【参考資料 1】

山梨県側から県境付近に向けて実施する高速長尺先進ボーリング計画について

山梨県側から県境付近に向けて実施する高速長尺先進ボーリング
に関する対話について

第11回静岡県中央新幹線環境保全連絡会議地質構造・水資源部会専門部会における貴社説明に対する意見

図 県境から約100mの区間付近の地質縦断図
 (第11回地質構造・水資源部会専門部会(1月25日)資料2 図2を基に作成)
 ※令和5年2月20日付J R東海回答文書別紙1に県追記

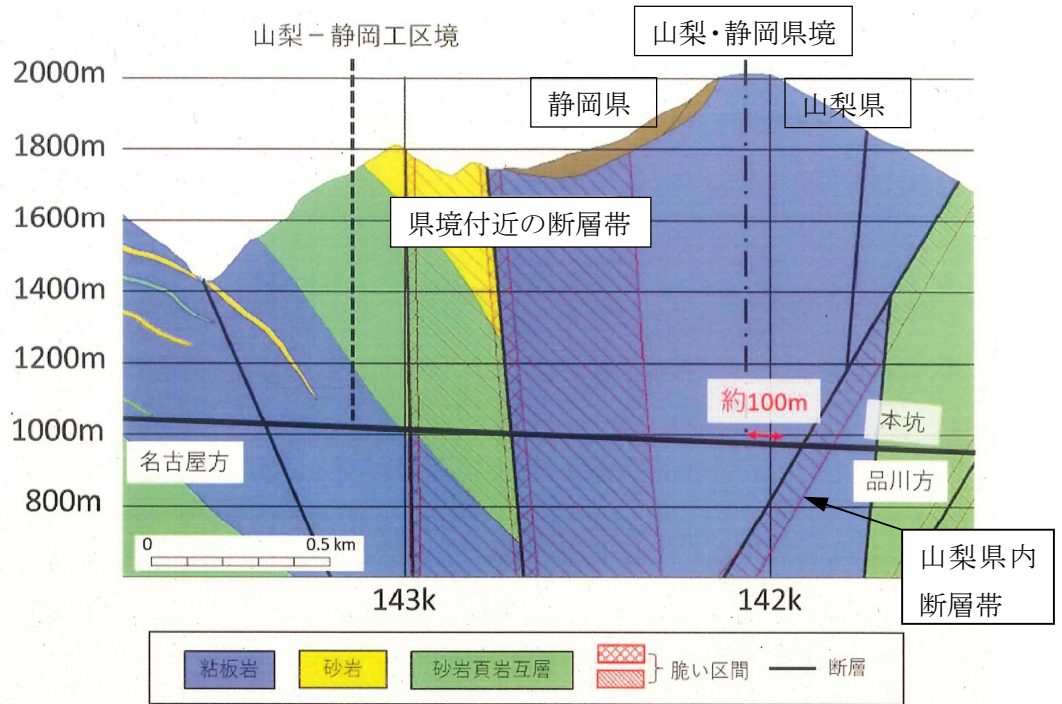
- 1 本県の地下水が流出するおそれが低いと考えられる区間を科学的根拠に基づき決定し、示すこと。
 - 貴社は、慎重な調査を実施する目安として設定する「県境から約100m」について、その理由として、地質縦断図の結果及び青函トンネルの事例を挙げていますが、下記の問題点があります。
 - ・ 地質縦断図の結果からの説明は、山梨県内の断層が静岡県内の県境付近の断層と繋がっていることへの懸念が考慮されていません。なお、地質縦断図はあくまで想定図であり、確定的に取り扱うべきではないと考えます。

山梨県内断層帯と静岡県内の県境付近の断層帯の連続性について
 県境付近の地質縦断図の比較

図 地質調査資料(山梨県境付近～長野県県境付近①)
 ※第7回地質構造・水資源専門部会資料4(J R東海作成)を県加工

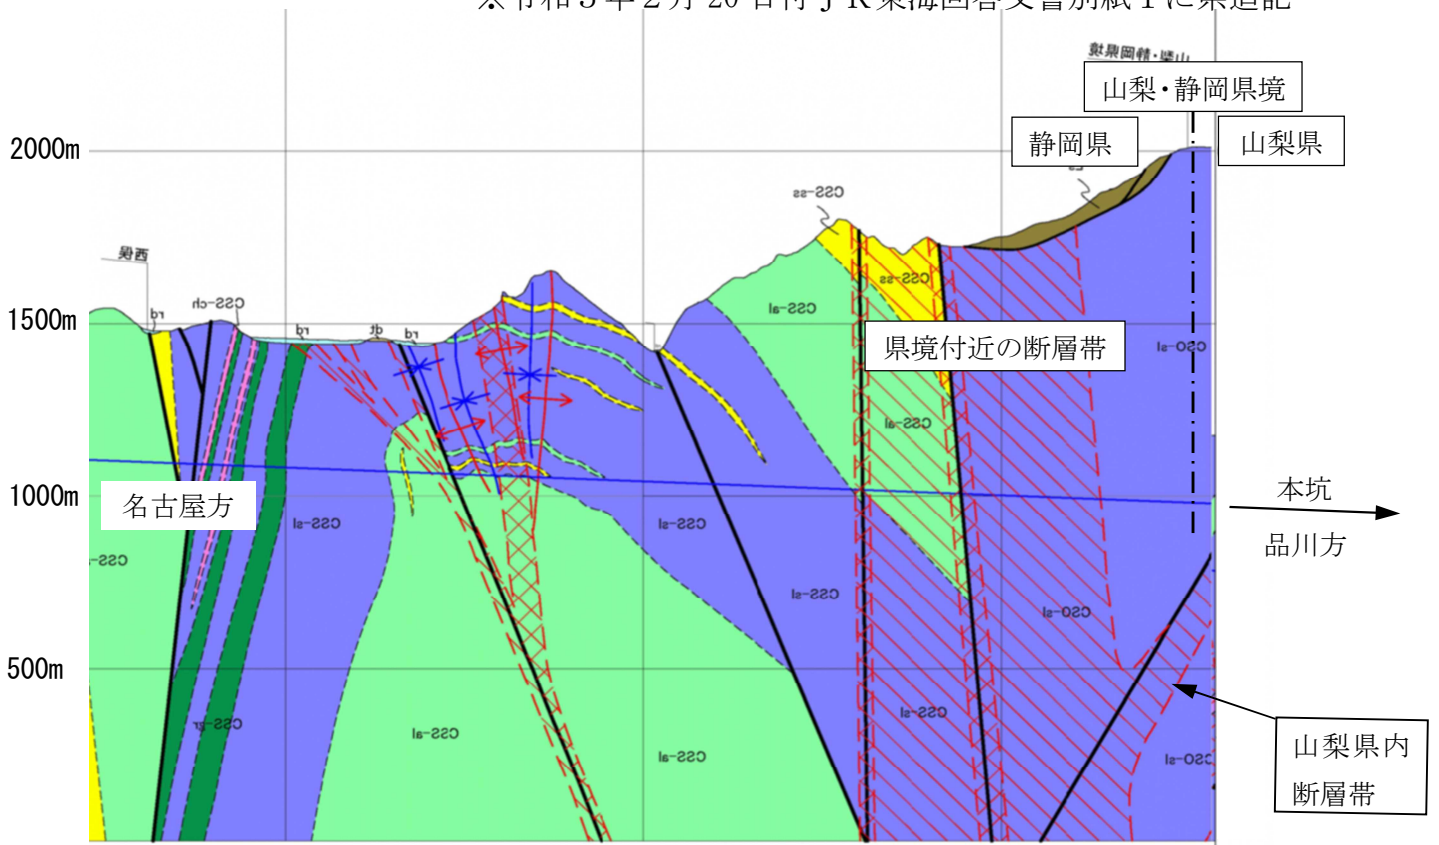
<p>東俣～県境付近の斜めボーリングの湧水量の評価</p>	<ul style="list-style-type: none"> 貴社は有識者会議資料で、東俣～県境付近の斜めボーリング結果を基に県境付近の断層帯について、「ボーリング調査時の湧水量も 2,000 L / 分と非常に大きな規模であること（中略）大規模な高圧突発湧水が生じるリスクがある」と説明する一方で、今回、「ボーリングが県境付近の断層帯に差し掛かったとしても、地下水に影響を与える可能性を小さい」とする説明は、以前の説明との整合が保たれないと考えますが、見解を御教示ください。 	<ul style="list-style-type: none"> 「ボーリング調査時の湧水量も 2,000 L / 分と非常に大きな規模であること（中略）大規模な高圧突発湧水が生じるリスクがある」については、国土交通省有識者会議で当社がとりまとめた「大井川水資源利用への影響の回避・低減に向けた取組み」の、「(7) 千石斜坑等の掘削方法と山梨県境付近の断層帯の掘削方法の比較」(p4-109～111)のうち「先進坑の山梨県境付近断層帯と本坑と大井川（東俣）交差部を比較すると、前者は破碎質な地質が 800m にわたり繰り返し出現し、またボーリング調査時の湧水量も 2,000 L / 分と非常に大きな規模であることに対し、後者は断層として幅 3 m 程度の小規模なもので、湧水量も 100 L / 分程度であり、前者の方が大規模な高圧突発湧水が生じるリスクが大きいと考えられます。」の箇所を一部抜粋したものと認識しています。 この文章は記載のとおり、先進坑の山梨県境付近断層帯と本坑と大井川（東俣）交差部の掘削する際のリスクを比較したものであり、前者の方が、大規模な高圧突発湧水が生じるリスクが大きいと考えられることを説明したものです。 一方、「ボーリングが県境付近の断層帯に差し掛かったとしても、地下水に影響を与える可能性を小さい」については、令和 4 年 12 月 4 日の第 10 回専門部会の資料 2 表 2 に示した当該箇所の周辺でこれまでに実施したボーリングの湧水量から大井川の水資源利用に影響を与える可能性について説明した部分であり、説明の対象が異なっています。 	<ul style="list-style-type: none"> 貴社の地質調査資料によれば、山梨県内の断層及び脆い区間が、静岡県内の県境付近の断層と繋がっています。そのことを踏まえ、県境付近の断層帯の突発湧水や地下水への影響についての見解を御教示ください。

<ul style="list-style-type: none"> 第 10 回専門部会の資料 2 表 2 で示された当該ボーリングの湧水量 0.02m³ / 秒は、換算すると 1,200 L / 分であり、貴社が有識者会議資料で説明に使用した数値 2,000 L / 分と異なっています。数値を変えている理由を御教示ください。 	<ul style="list-style-type: none"> 大井川（東俣）から県境付近への斜めボーリングの湧水量のうち、0.02m³ / 秒（1,200 L / 分）は、ボーリング延長全体での平均的な値であり、2,000 L / 分は、県境付近の断層帯（約 800m）での平均的な値を示しています。 	<ul style="list-style-type: none"> 数値を変えて説明する理由を御教示ください。
	<ul style="list-style-type: none"> 中間報告にあるように、貴社は、トンネル湧水の県外流出のリスク対策として、「静岡県側からの高速長尺先進ボーリング等での揚水により県外流出量を極力軽減する方策」を提示しています。高速長尺先進ボーリングによる湧水量が少ないと言うことはリスク対策としての効果も小さいと理解しますが、このことについての見解を御教示ください。 	<ul style="list-style-type: none"> 静岡県側からの高速長尺先進ボーリングでの揚水により県外流出量を極力軽減する方策を取る際には、長尺ボーリングを複数削孔し、ボーリングの口元から湧出する県境付近の地下水をポンプアップして大井川へ流すことで、出来る限り県外流出量を減らすことを考えています。 	<ul style="list-style-type: none"> 貴社の地質調査資料によれば、山梨県内の断層及び脆い区間が、静岡県内の県境付近の断層と繋がっています。山梨県内の断層及び脆い区間をボーリングで削孔した場合、本県内の地下水が山梨県側へ流出することが懸念されます。このリスクに対する対応を事前に明確にすることが必要です。見解を御教示ください。

図 18 報告に関する流れ

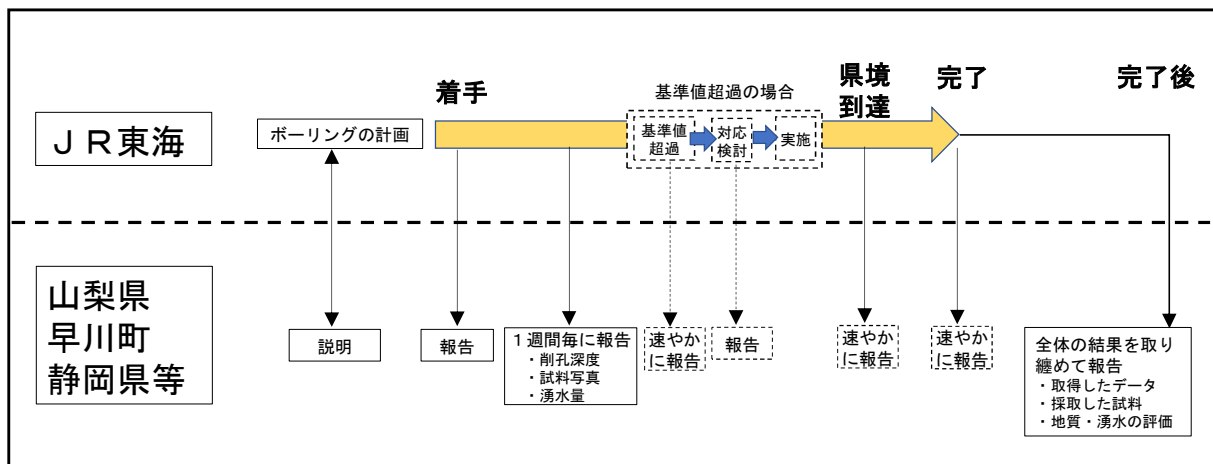
また、第11回専門部会資料2、28ページ「6) 調査状況の報告」において、「調査の着手時に報告を開始します」とされていますが、今回、着手時の報告など、当方から貴社に問い合わせたことにより、初めて事実が判明したところです。このことから、調査状況の報告が、貴社が説明資料により公式に約束したとおり実行されていないことは明らかであります。

- ・南アルプストンネル山梨工区にて実施する高速長尺先進ボーリングによる調査の状況は、図 18 に示すとおり、山梨県、早川町及び静岡県等に報告します。
- ・調査の着手時に報告を開始します。
- ・基本は、日々のボーリング先端位置及び代表的な地質の状況（試料写真）と孔口湧水量を1週間毎に取り纏め、**山梨県、早川町には山梨西工事事務所より、静岡県等には静岡工事事務所より、翌週中にメール等で報告**します。
- ・管理値を超える湧水が発生した際は、速やかに報告します。
- ・ボーリング先端が県境に到達した際は、その旨を速やかに報告します。
- ・**県境を越えて未調査の約300mについてボーリング調査を進める場合も、報告は同様に行います。**
- ・ボーリングが完了した際には、速やかに報告します。
- ・ボーリング完了後、取得データ、採取した試料及び地質や湧水の評価について取り纏め、報告します。

湧水量の試算

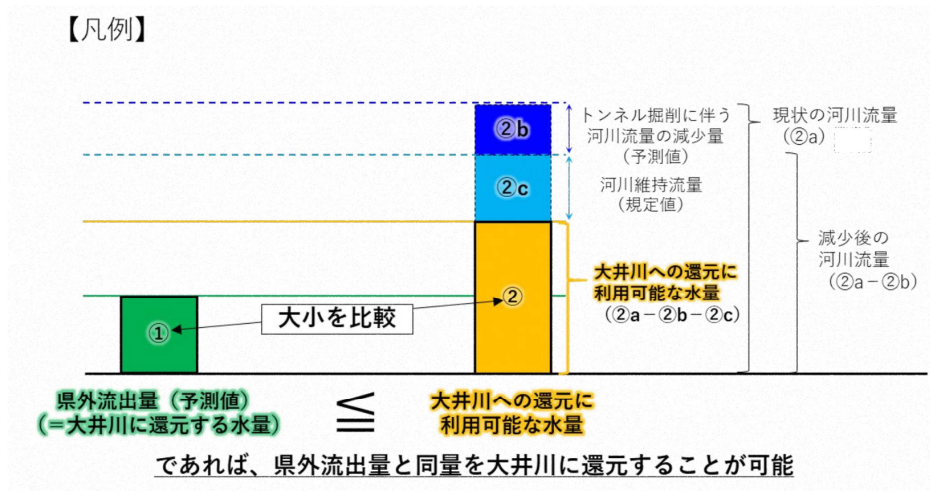
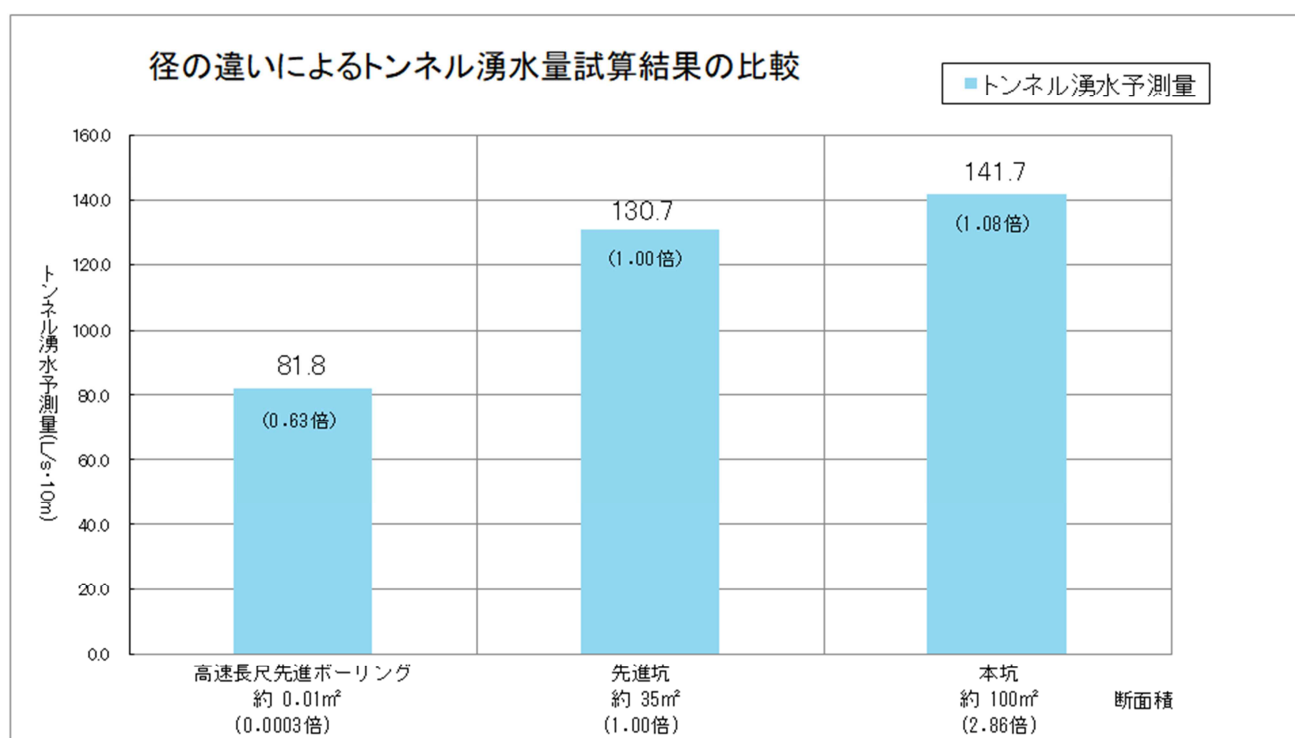
貴社は、「高速長尺先進ボーリングの削孔断面積は約0.01～0.10m²であり、本坑の約100m²や先進坑の約35m²に比べて小さな断面です」と高速長尺先進ボーリングの口径が小さいことを説明しています。

しかし、貴社が平成31年3月13日第2回地質構造・水資源専門部会において、静岡県内で実施する高速長尺先進ボーリングの管理値設定根拠を説明する際に使用したトンネル湧水量計算式によれば、高速長尺先進ボーリングによる湧水量は、先進坑の湧水量の約63%となります。

仮に、流出期間を10ヶ月とすると、高速長尺先進ボーリングによる流出量は、約212万m³と試算されます。(削孔断面積は先進坑の0.03~0.3%)【別添2参照】

これらのことから、削孔断面積が小さい場合であっても、高速長尺先進ボーリングによる湧水量が、口径の小ささから想起されるような少量になるとは限りません。削孔断面積に言及する際には、断面積と湧水量との関係を正確に理解できるように、適切に説明していただくようお願いいたします。

$Q = 2 \pi K \times H / \ln(4 H / d)$: 第 2 回専門部会において、J R 東海が湧水量の管理値 $50L/s \cdot 10m$ を設定した際に使用した計算式、透水係数及び水頭差を使用。

高速長尺先進ボーリングによる流出量は約 212 万 m³ に達するおそれがある。

※ 第 11 回静岡県地質構造・水資源専門部会資料 1 (別紙 2) 図 1-1 に県追記

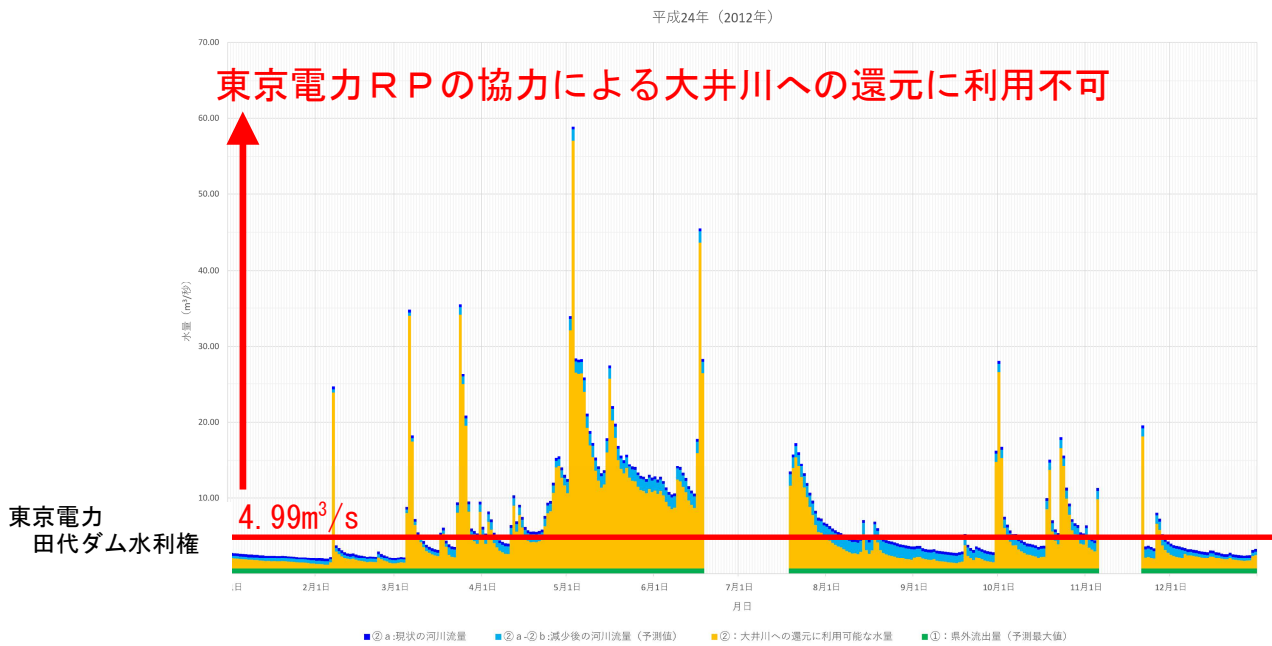
貴社は、例えば第 11 回専門部会資料 1（別紙 2）図 1 - 1【別添 1 参照】のように、「大井川への還元を利用可能な水量（以下、「還元可能水量」という。）」として、河川流量 -（トンネル掘削に伴う河川流量の減少量（予測値） + 河川維持流量（規定値））のすべてを使えるかのように説明しています。

しかし、実際は、還元可能水量は、東京電力 R P の水利権量 $4.99\text{m}^3/\text{s}$ の範囲内であることが必要です。この制約条件を考慮すると、別添 1 下図のように、赤線以下の部分が還元可能水量であると考えます。

つきましては、上記の理解が正しいと考えるのであれば、上記の趣旨が明確に読み取れるよう資料を修正してください。
